*Urząd Miasta  
59-220 Legnica  
Plac Słowiański 8*

IM.RZP.271.6.1.395.38.2024

Dotyczy: postępowania o udzielenie zamówienia publicznego na realizację zadania pn.: **Wybór Wykonawcy zadania pn. „Rewitalizacja budynku administracyjnego Urzędu Miasta Legnicy Plac Słowiański 7”**

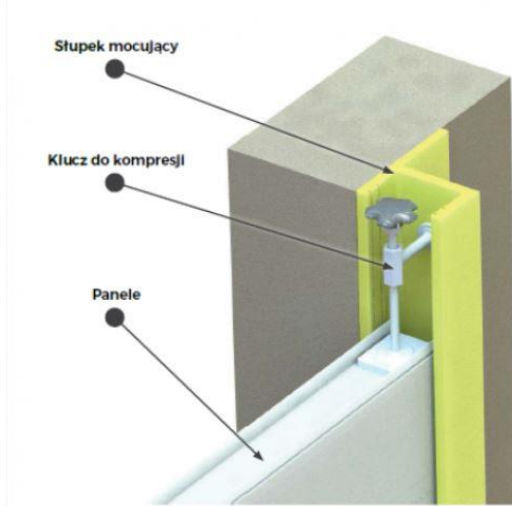
W pomieszczeniu nr 8 Serwerownia projektuje się zaporę przeciwpowodziową. Brak informacji w opisie oraz w projekcie jak i z czego ma być wykonana ta zaporę, proszę załączyć rysunek. Proszę uzupełnić przedmiar robót o prace konieczne do wykonania zapory przeciwpowodziowej.

W załączeniu Zamawiający przekazuje dodatkowy przedmiar oraz przykładowy system pod linkiem:

Zaproponowany przez Wykonawcę system winien posiadać/spełniać poniższe parametry:

ELEMENTY MOBILNEGO SYSTEMU powinny być wykonane z kompozytu PVC i hybrydowych włókien ciągłych szklanych, odpowiednio połączonych w celu wzmocnienia wytrzymałości, sztywności i trwałości profili.

Prowadnice wykonane z PVC

Wysokość systemu i długość belki dobierana jest indywidualnie.

We wszystkich typach belek zaporowych i słupów stosuje się wymienne uszczelki wykonane z EPDM.

Urządzenie do docisku belek w celu uzyskania odpowiedniej szczelności.

Bariery składają się z mocowanych na stałe prowadnic i dopasowanych do nich wsuwanych poziomo belek zaporowych, montowanych wyłącznie w razie zaistnienia zagrożenia. Po demontażu widocznymi elementami systemu są wyłącznie prowadnice, osłonięte estetycznymi maskownicami, które będą chronić od słońca, brudu, kurzu oraz innych uszkodzeń.
